女川原子力発電所2号炉審査資料	
資料番号	資料3
提出年月日	2023年11月14日

女川原子力発電所2号炉
設置許可基準規則等への適合性について
(所内常設直流電源設備(3系統目))

2023年11月
東北電力株式会社

本資料においては、女川原子力発電所2号炉の所内常設直流電源設備（3系統目）に関する「実用発電用原子炉及びその附属施設の位置、構造及び設備の基準に関する規則」への適合方針を説明する。

第 10.2-10 図 代替電源設備系統概要図 (所内常設直流電源設備 (3 系統目) による給電) (第 3 直流電源設備用 250V 代替蓄電池による給電)

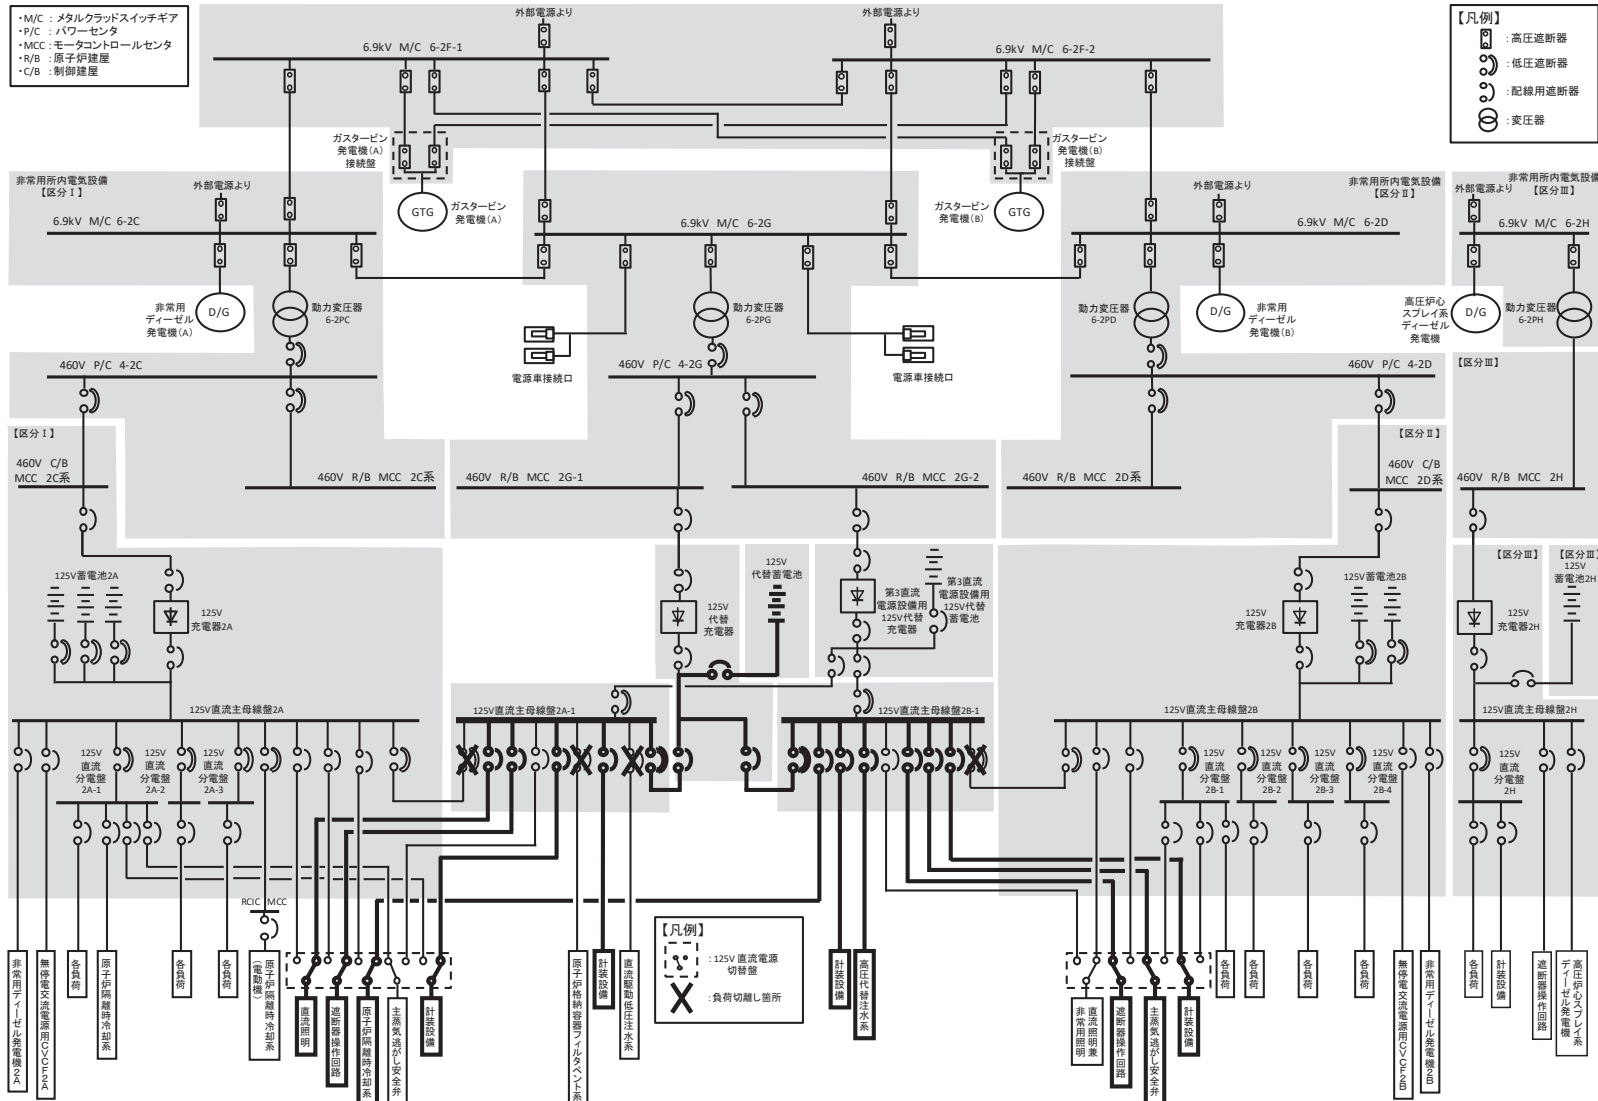
「第 10.2-9 図」を「第 10.2-11 図」とし、「第 10.2-10 図」を「第 10.2-12 図」とし、「第 10.2-11 図」を「第 10.2-13 図」とし、「第 10.2-12 図」を「第 10.2-14 図」とし、「第 10.2-13 図」を「第 10.2-15 図」とし、「第 10.2-14 図」を「第 10.2-16 図」とし、「第 10.2-15 図」を「第 10.2-17 図」とし、「第 10.2-16 図」を「第 10.2-18 図」と読み替えた上で、「第 10.1-3 図 直流電源単線結線図」, 「第 10.2-6 図 代替電源設備系統概要図 (所内常設蓄電式直流電源設備による給電)」, 「第 10.2-7 図 代替電源設備系統概要図 (常設代替直流電源設備による給電) (125V 代替蓄電池による給電)」, 「第 10.2-10 図 代替電源設備系統概要図 (可搬型代替直流電源設備による給電) (125V 代替蓄電池による給電)」, 「第 10.2-12 図 代替電源設備系統概要図 (可搬型代替直流電源設備による給電) (電源車から代替所内電気設備を經由して給電 (125V 系統))」を以下のとおり変更し, 「第 10.2-9 図 代替電源設備系統概要図 (所内常設直流電源設備 (3 系統目) による給電) (第 3 直流電源設備用 125V 代替蓄電池による給電)」, 「第 10.2-10 図 代替電源設備系統概要図 (所内常設直流電源設備 (3 系統目) による給電) (第 3 直流電源設備用 250V 代替蓄電池による給電)」を以下のとおり追加する。
